## Le projet éolien en mer de la baie de Saint-Brieuc

Porter à connaissance  
des évolutions du projet

*30 octobre 2017*

**Porter à connaissance des évolutions du projet de parc éolien en mer de la Baie de Saint-Brieuc**

Figure 1 : Illustration de l'éolienne (Siemens Gamesa Renewable Energy)

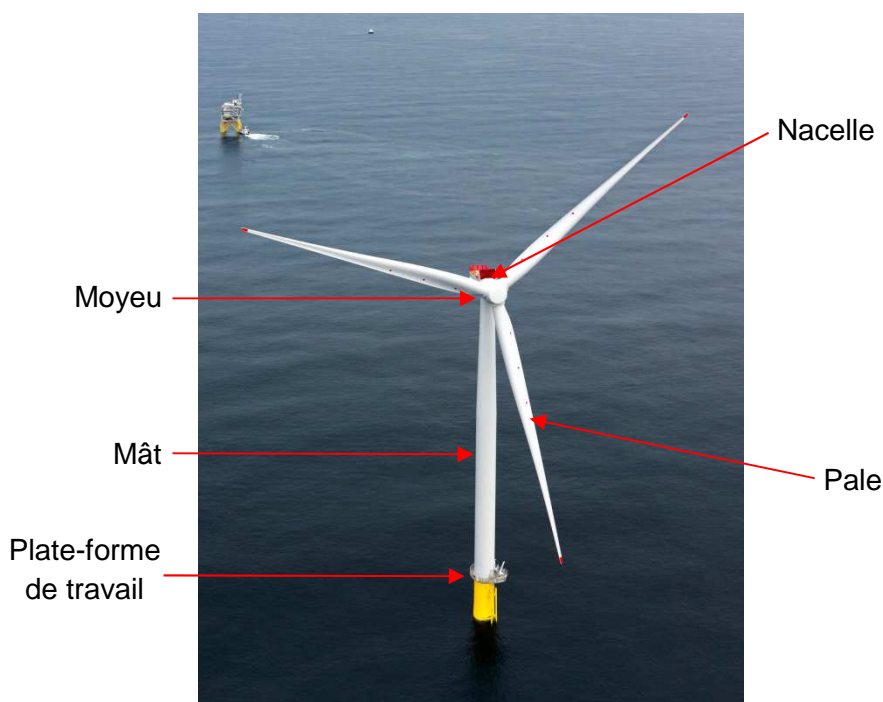
Le nouveau type d'éolienne retenu est le modèle D8 d'une puissance nominale de 8 MW, fourni par Siemens Gamesa Renewable Energy.

**Figure 4 : Contribution sonore du parc éolien en mer de la Baie de Saint-Brieuc en phase d'exploitation (en haut : éolienne AD8, en bas : éolienne D8) (SETEC, 2015 et 2017)**

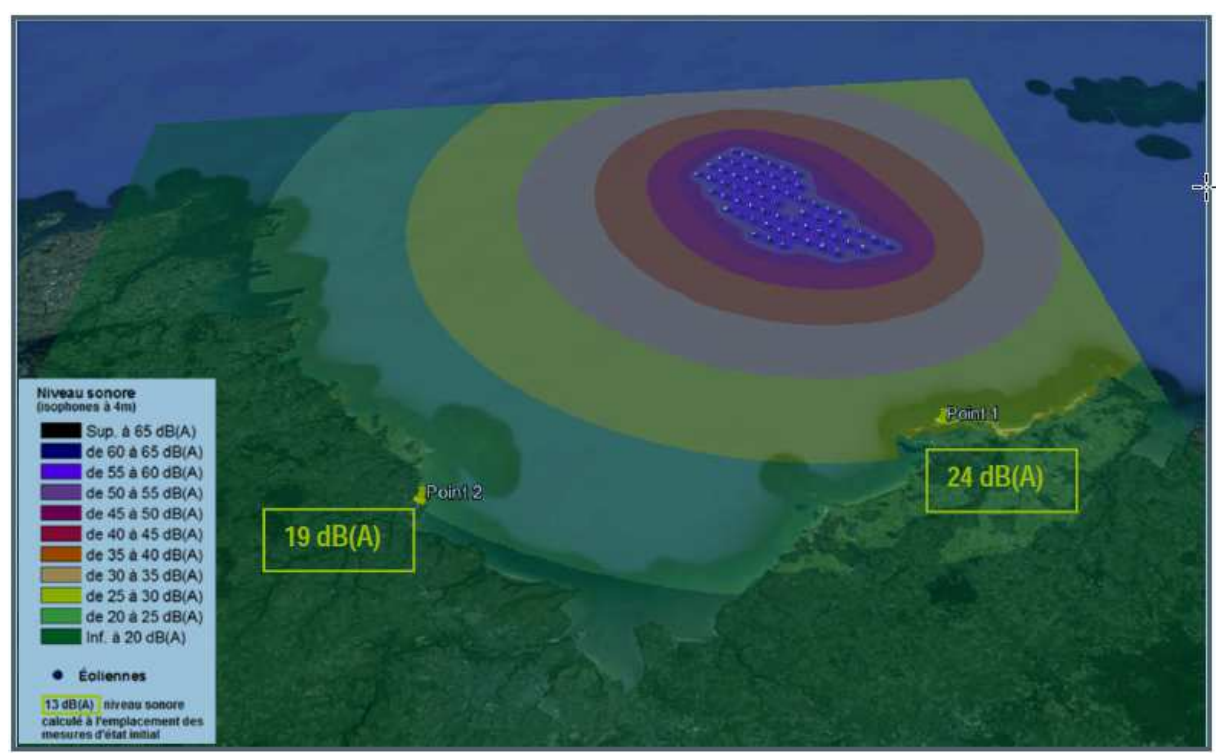
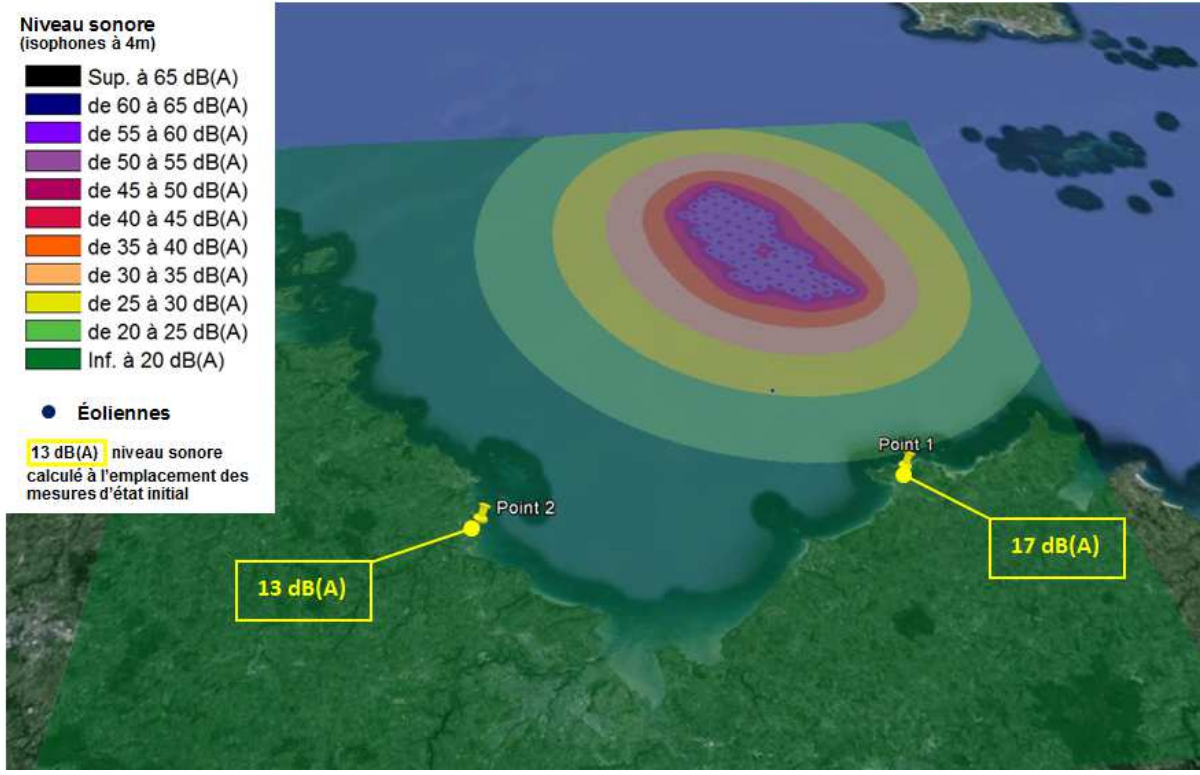
L'étude de la propagation du bruit dans l'environnement à partir de la source a été réalisée au moyen de la cartographie d'isophones, qui représente les surfaces affectées par le même niveau sonore, à une hauteur de 4 m (correspondant à la hauteur moyenne du premier étage d'une habitation individuelle). Les deux cartes des isophones ci-après présentent les résultats avec les deux modèles d'éoliennes.

Les cartes des isophones précédentes (Figure 4) montrent que la contribution sonore globale du parc éolien en mer de la Baie de Saint-Brieuc, en phase d'exploitation, pour l'éolienne AD8 est de 13 dB(A) et 17 dB(A) respectivement à Binic et Erquy alors qu'elle est de 19 dB(A) et 24 dB(A) en ces mêmes points pour l'éolienne D8, et ce de jour comme de nuit.

Figure 5 : Exemple de relation entre le risque de collision (sans évitement) et la vitesse de rotation des pales pour une éolienne de 5 MW et pour le Fou de Bassan (Band, 2012)

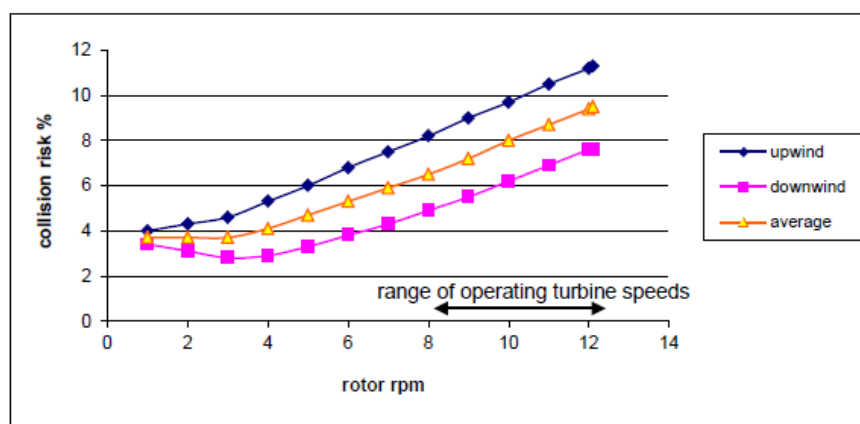
Plusieurs paramètres clés utilisés dans le modèle d'évaluation du risque de collision sont donc modifiés dans la nouvelle définition du projet. Certaines évolutions vont dans le sens d'une diminution du risque de collision (à savoir la réduction de la taille du rotor), quand d'autres augmentent potentiellement ce dernier. En particulier, la vitesse de rotation moyenne est significativement supérieure avec la nouvelle éolienne, et est susceptible de modifier le résultat du modèle de Band. En effet, le risque de collision varie de façon quasi linéaire avec la vitesse de rotation du rotor (Band, 2012) (Cf. Figure 5).

Les principaux paramètres modifiés entre l'ancien et le nouveau modèle d'éolienne sont la réduction du diamètre du rotor (impliquant une augmentation de la hauteur sous pale et une diminution de la hauteur en bout de pale) et l'augmentation de la vitesse de rotation. Le modèle de collision a été repris en intégrant ces nouveaux paramètres issus du changement d'éolienne (Cf. Annexe 3). Les résultats sont exposés ci-après.

Figure 6 : Comparaison des dimensions des modèles d'éolienne AD8 (ADWEN) et D8 (SGRE) (Atelier de l'Isthme et Géophom)

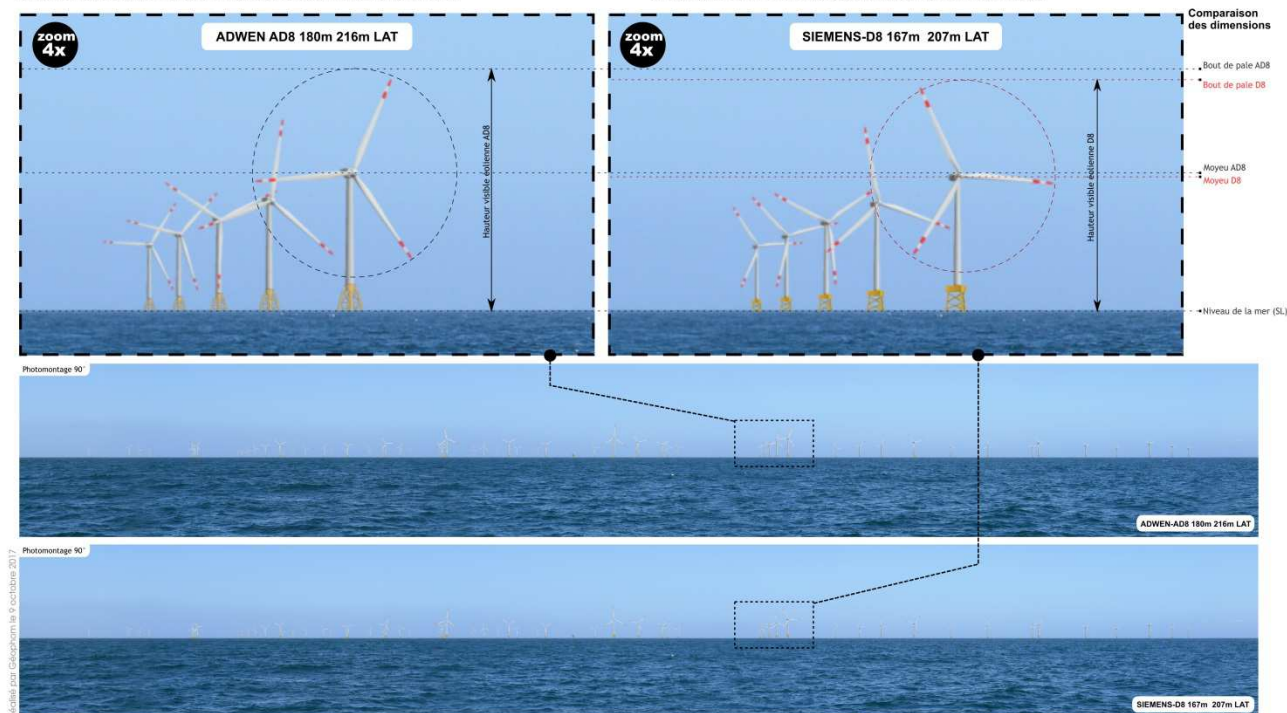
Dans sa nouvelle définition, les éoliennes sont moins hautes et équipées d'un rotor moins important, par conséquent, leur visibilité est diminuée comme le démontrent les simulations ci-après qui comparent la perception visuelle des deux modèles d'éolienne depuis quatre points de vue situés en différents endroits de la baie de Saint-Brieuc. Pour le point de vue le plus proche (point M5 situé à 5 km du parc éolien) et présenté sur la figure suivante, **la différence de hauteur, en tenant compte du marnage entre l'éolienne AD8 et l'éolienne D8 est d'environ 4,3 %.**

Par ailleurs, dans cette vue proche du projet éolien en mer, la différence d'aspect des fondations des deux modèles d'éoliennes est sensible, sans que cela modifie les impacts visuels du projet.

**Le changement de modèle d'éolienne ne modifie significativement ni la perception, ni les impacts visuels du projet éolien en mer de la Baie de Saint-Brieuc.**

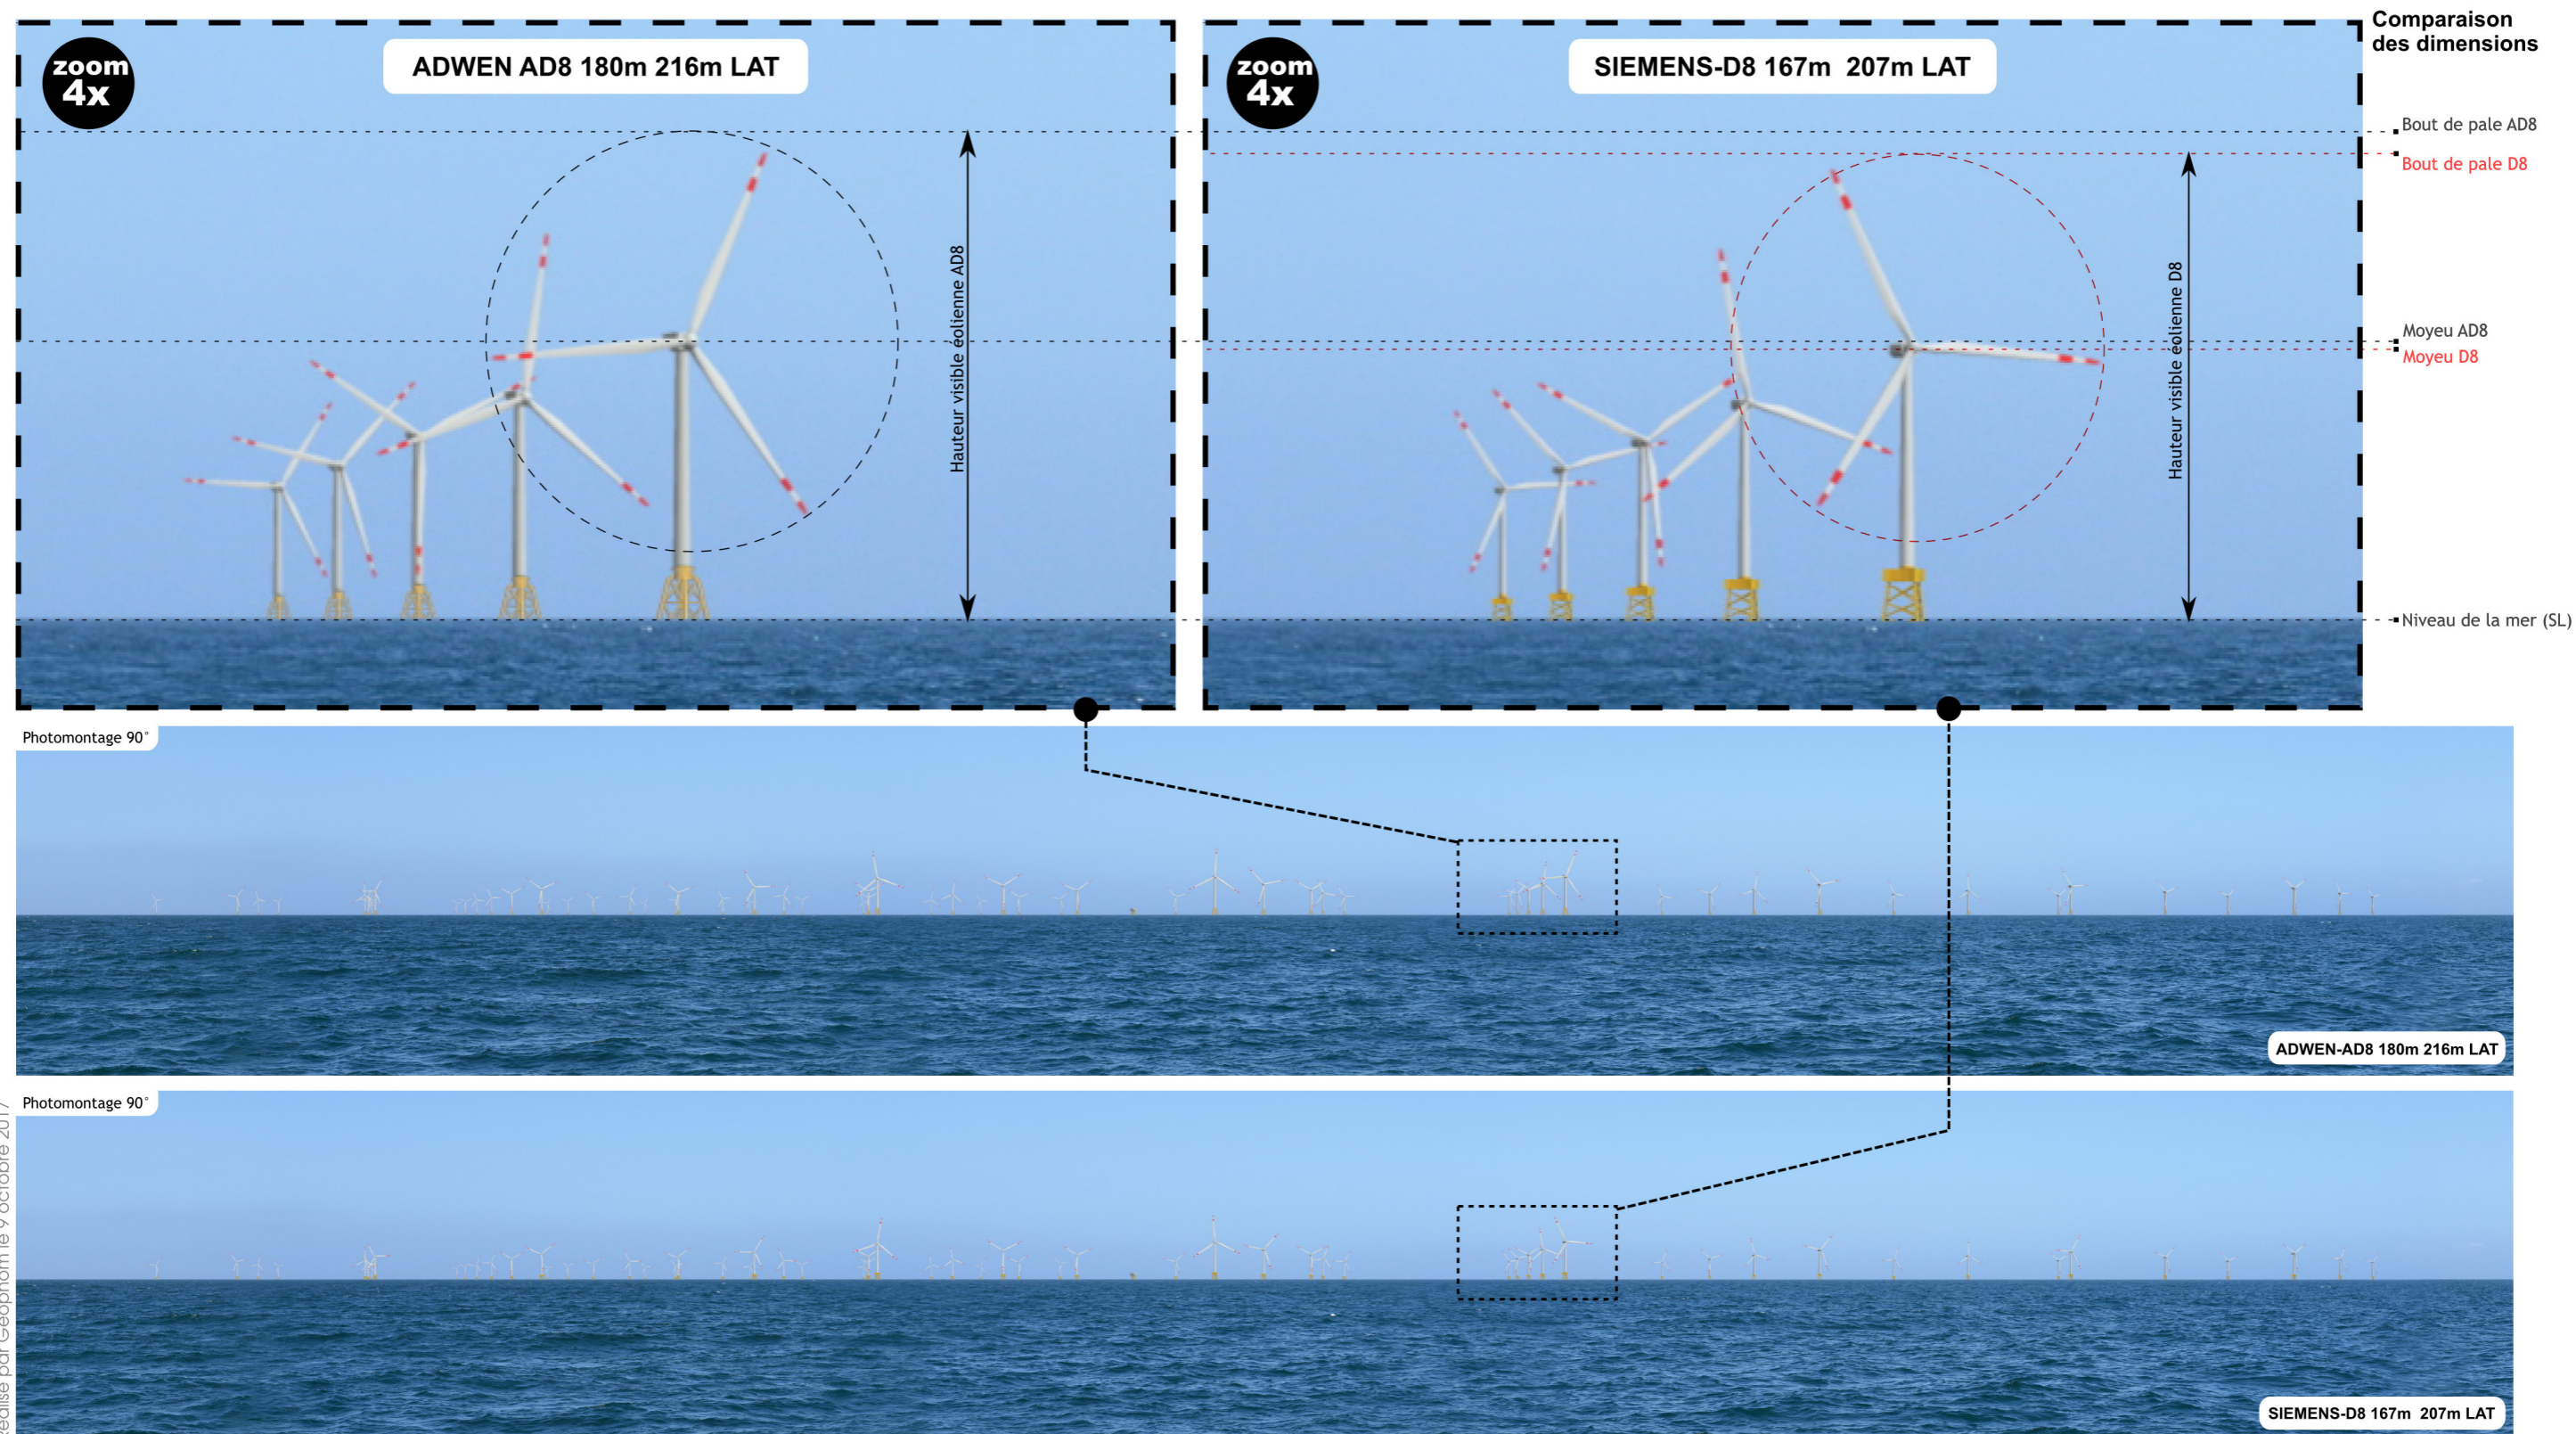
Ce document présente la différence de hauteur perceptible entre deux modèles d'éoliennes vues depuis le point de vue M5 (à 5km du projet). Les photomontages mettent en évidence ici l'écart de hauteur visible entre, d'une part le modèle AD8 d'ADWEN de 180 mètres de diamètre pour une hauteur totale de 216 mètres LAT (126 mètres au moyeu), et d'autre part, le modèle D8 de SIEMENS de 167 mètres de diamètre pour une hauteur totale de 207 mètres LAT (123.7 mètres au moyeu). La différence de hauteur en tenant compte du marnage entre l'éolienne AD8 et l'éolienne D8 est d'environ -4.3%.
